发件人 浙江正泰电器股份有限公司市场战略部

关于 ND9 产品移印变更的告客户通知书

变更前		变更后	
单灯	双灯	单灯	双灯
	 <p>(以 24V 规格产品为例)</p>		 <p>(以 24V 规格产品为例)</p>

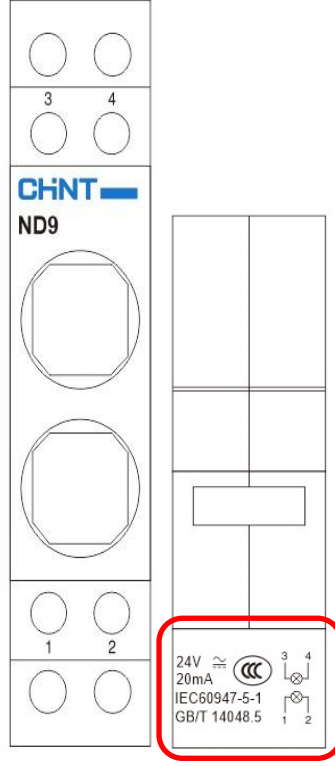
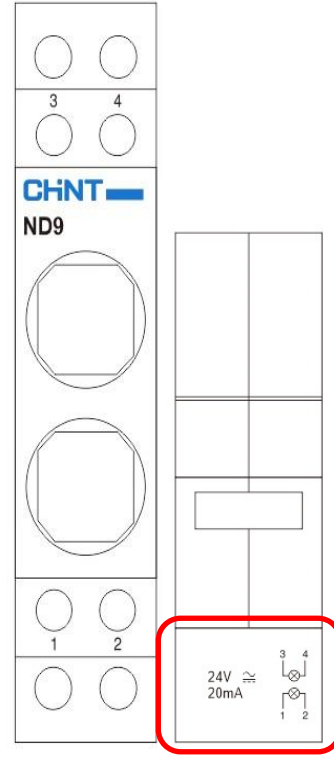
应标准 GB 14048.5-2017 要求，取消 ND9（内销）系列产品 CCC 认证中 6.3V，12V，24V 三个规格，同步变更 ND9（内销）系列产品 6.3V、12V、24V 的移印 CCC 认证标志及标准号信息。具体变更方案如图所示：

以上变更仅在产品移印外观上有细微差别，对产品性能、安装使用均无影响。
